## 改善処置事項説明図

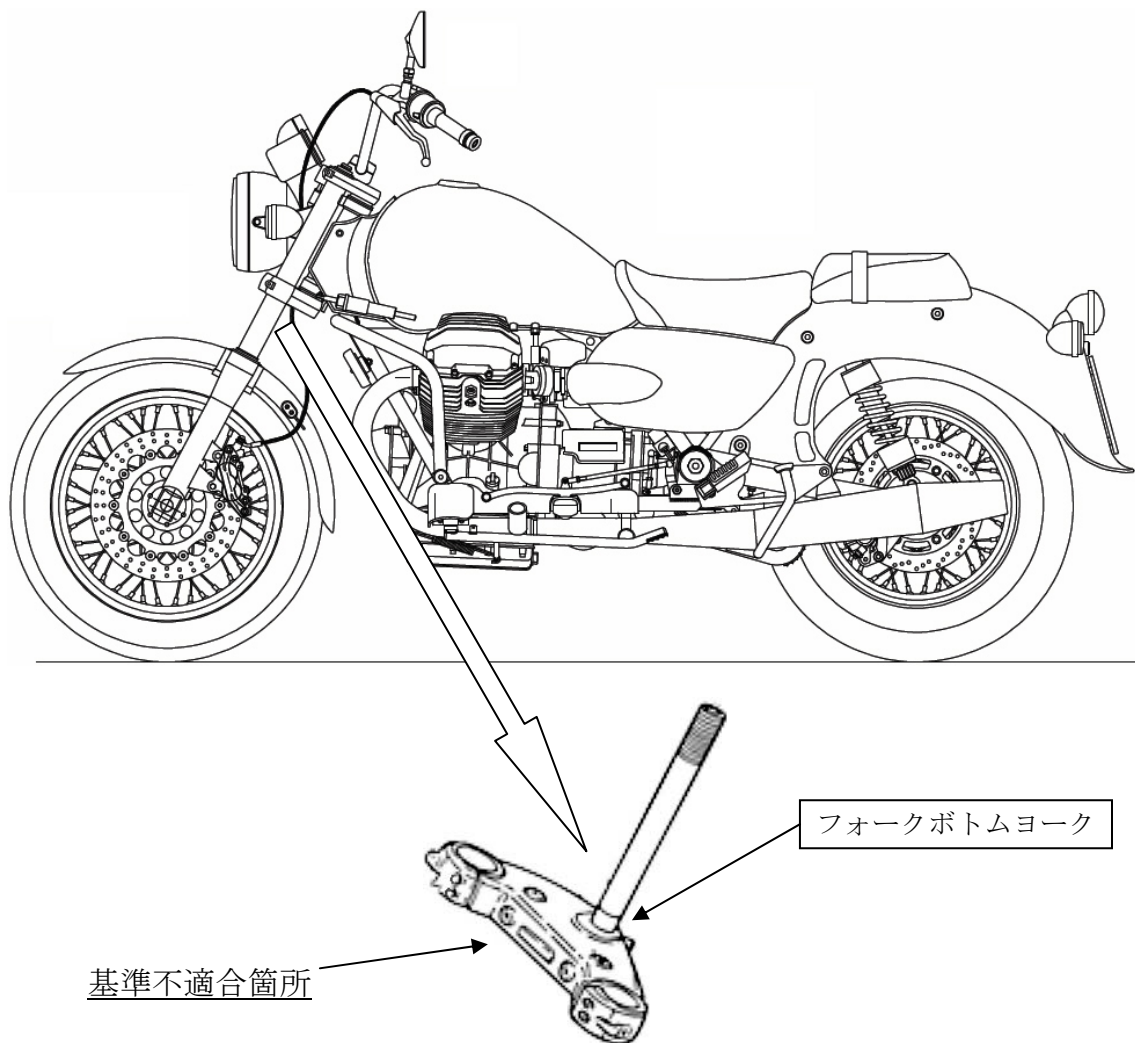
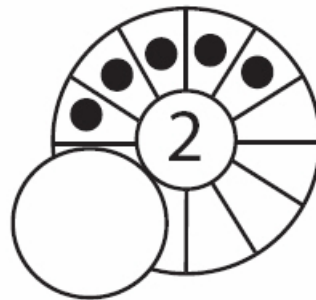
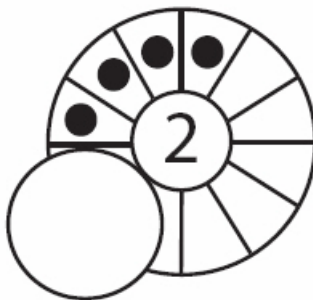
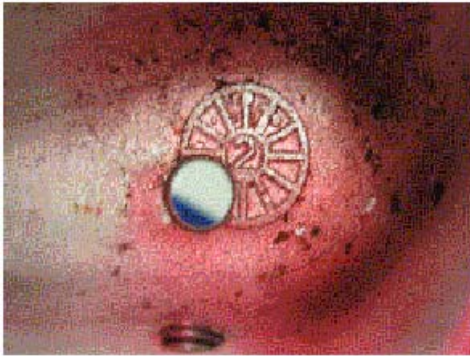
フロントフォークにおいて、ステアリングシャフトを圧入しているフォークボトムヨークの製造が不適切なため、当該ヨークに亀裂が発生するものがある。そのため、そのまま使用を続けると亀裂が進行し、最悪の場合、フォークボトムヨークが破断し車両が転倒するおそれがある。

フォーク・ヨーク下部末端に位置する製造年月日のパンチを確認する。  
製造年月日パンチの穴で製造年月日を読み取れるようになっています。

交換が必要なプレートは、中央に数字の「2」が入っており、「セクション」に4つまたは5つの点のマークが入っているもののみです。

全車両、フォークボトムヨークを点検し、不具合品が組み込まれている場合には対策品と交換する。
